EXTENSION DE LA ZONE D'ACTIVITES ACTIVEUM A DACHSTEIN ET ALTORF

DATE	DESCRIPTION	REDACTION/VERI	APPROBATION		N° AFFAIRE : 13146	Dogo :	2/24	
0	Juin 2019	Mémoire en réponse	QC Quentin CASCE	LLA	Li.G.		N AFFAIRE. 13140	Page :	2/24
	-			·	•

Sommaire

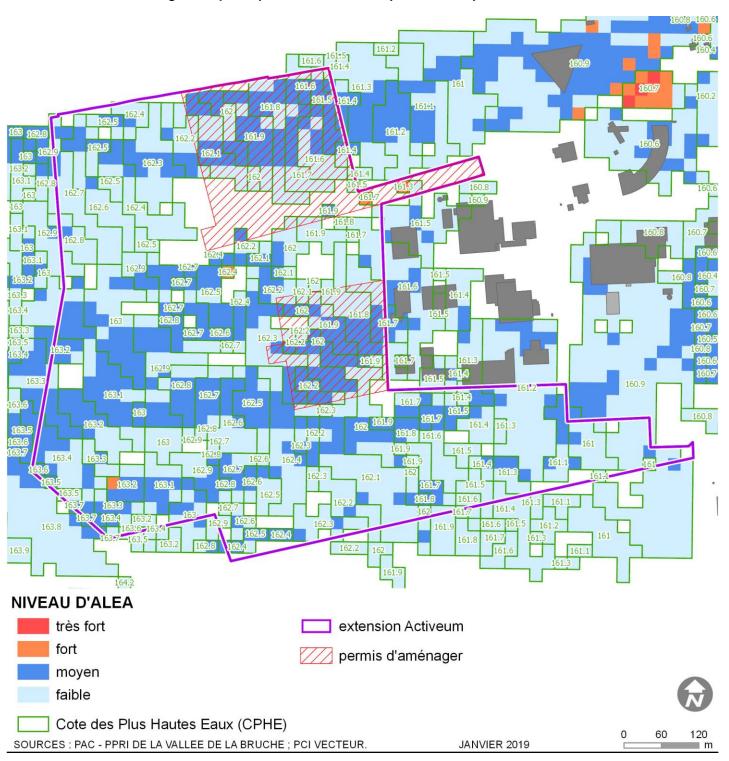
« Les abords du site d'étude sont marqués par la proximité de Zones d'Accompagnement et de Zones de Protection Spéciale pour le Hamster commun. Il serait nécessaire de justifier pourquoi cette espèce n'a pas été prise en compte dans la rédaction de l'analyse d'incidences du projet. »

Le site de projet est en effet localisé à proximité de secteurs à enjeux pour le Hamster commun, mais se situe intégralement en dehors de toute zone règlementée.

Le site de projet est pour partie concerné par la présence de zones humides, ce qui se traduit à l'échelle locale par une nappe phréatique sub-affleurante ou proche du niveau du sol. La présence d'une nappe proche du terrain naturel est un élément très défavorable au maintien du Hamster commun, dont la profondeur des terriers d'hiver peut atteindre 2 m (risque de noyade durant l'hibernation). La hauteur maximale de la nappe est attestée par l'illustration ci-après, celle-ci pouvant atteindre 162 m à 163 m, soit moins de 1 à 2 m sous le terrain naturel, avec un risque de submersion du terrain naturel en certains points isolés.

Il apparait que le secteur d'étude est n'est pas favorable à l'accueil du Hamster commun, ce qui justifie qu'aucune prospection ou demande de dérogation spécifique n'a été effectuée pour cette espèce.
